Objet : avis de sécurité relatif au bug logiciel du programmeur modèle 5100 du système WiSE CRT

Avis de sécurité

Bug logiciel du programmeur modèle 5100 du système WiSE CRT

Figure 1 : écran SUIVI (FOLLOW-UP) où la touche d'optimisation du ciblage (Optimize targeting) est entourée

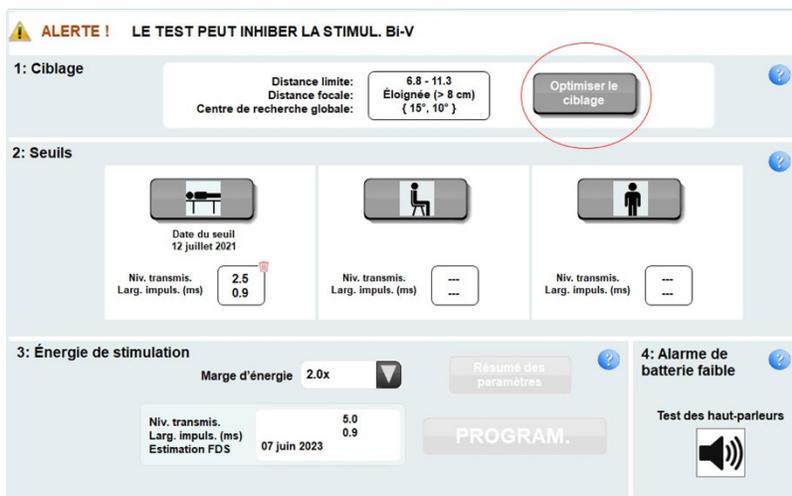
Sur les dispositifs programmés pour utiliser plusieurs capteurs de ciblage, le mécanisme d'optimisation du ciblage (Optimize targeting) sur l'écran Suivi (Follow-up) (entouré sur la figure 1) **ne doit pas** être utilisé car il définit le capteur actuellement actif comme le seul capteur de ciblage activé.

Ne pas utiliser l'écran SUIVI (FOLLOW-UP) pour les patients qui doivent utiliser plusieurs capteurs de ciblage.

Avant d'utiliser l'écran SUIVI, vérifiez la section CAPTEURS DE CIBLAGE (TARGETING SENSORS) sur l'écran RAPPORT (REPORT) afin de confirmer que le dispositif est programmé pour utiliser un seul capteur de ciblage.
